**CCR-VIA -- COMITATO DI COORDINAMENTO REGIONALE PER LA
VALUTAZIONE D'IMPATTO AMBIENTALE**

Giudizio n° 3044 del 23/05/2019

Oggetto Realizzazione di una piattaforma di rifiuti liquidi non pericolosi presso la sede Wash Italia SpA zona industriale Nereto

Relazione istruttoria

Fig. 5.1 - Distanza impianto-limite zona A Comune di Nereto (da Integrazione trasmessa)

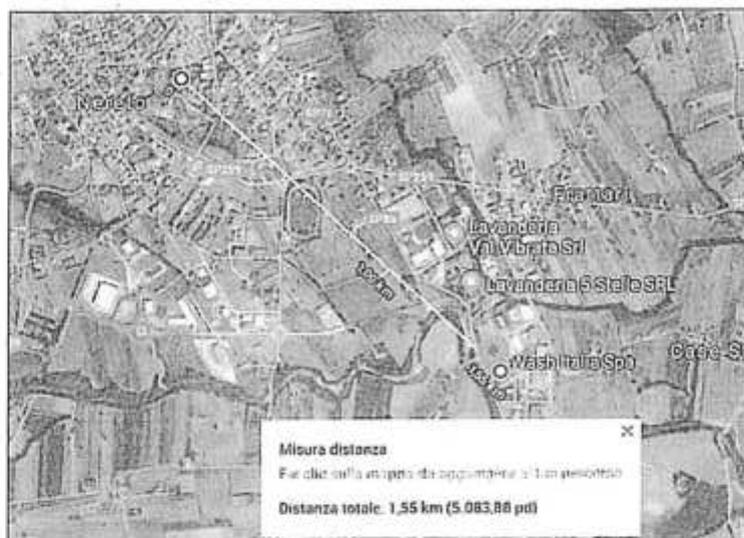
Tale affermazione risulta corretta solo se la distanza prevista dal suddetto piano (1500 m per gli impianti di gruppo C-sottogruppo C9 - come l'impianto in oggetto) viene misurata rispetto al centro storico del Comune di Nereto come si evince dall'immagine che segue:
